## Sauvegarde et Avenir de Mons

**Concerne : AU/24.0390/EO**

Demande de permis Digue de Cuesmes et Rue du Delta. Réaménagement des abords de la Trouille et des deux voiries susdites.

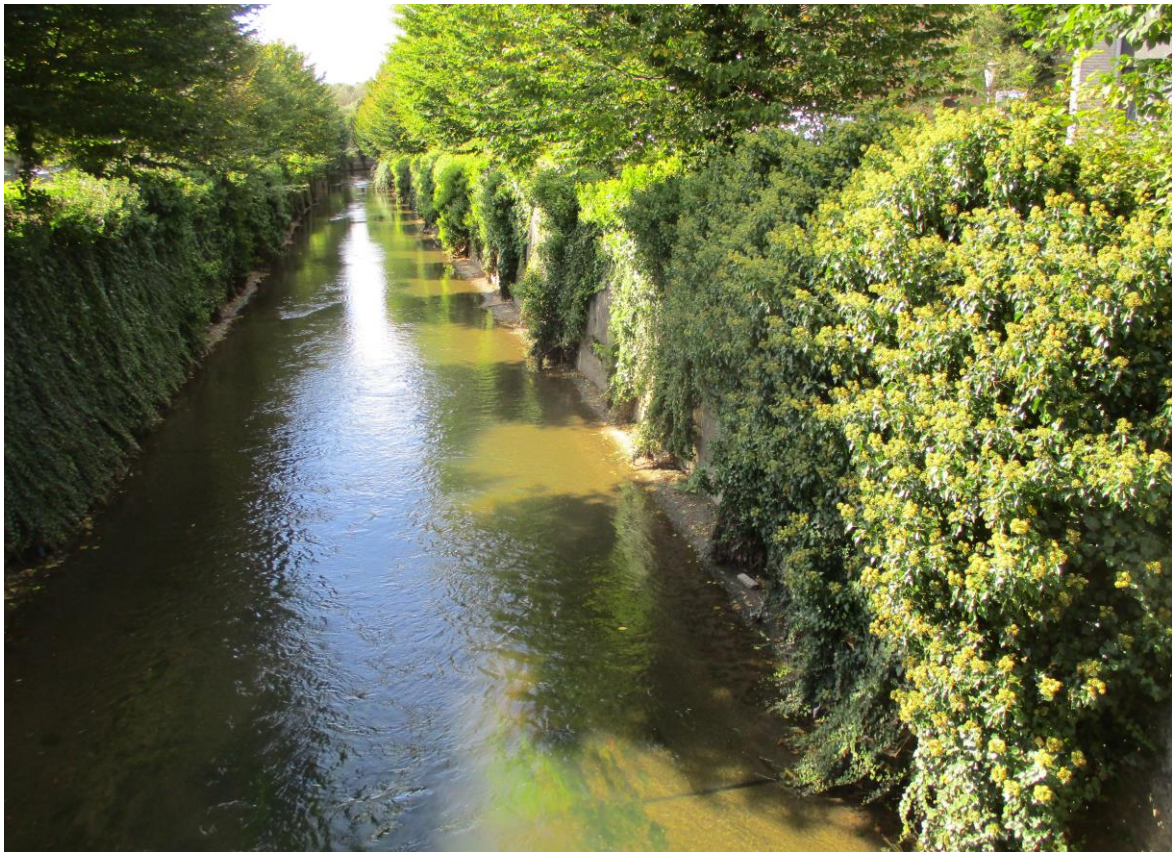
Aucun inventaire de la biodiversité existante n'est joint au dossier que ce soit pour les végétaux et la faune. Pourtant, couples de canards, poules d'eau, héron et martin pêcheur et tous les insectes et autres oiseaux qui profitent de la végétation couvrant en grande partie les parois du canal sont visibles de tous.

**Nous proposons** le maintien de la bande en terre, sur une largeur de 60cm, contre chaque paroi de béton et la préservation des plantes grimpantes et retombantes existantes qui prennent racine dans cette bande de terre.
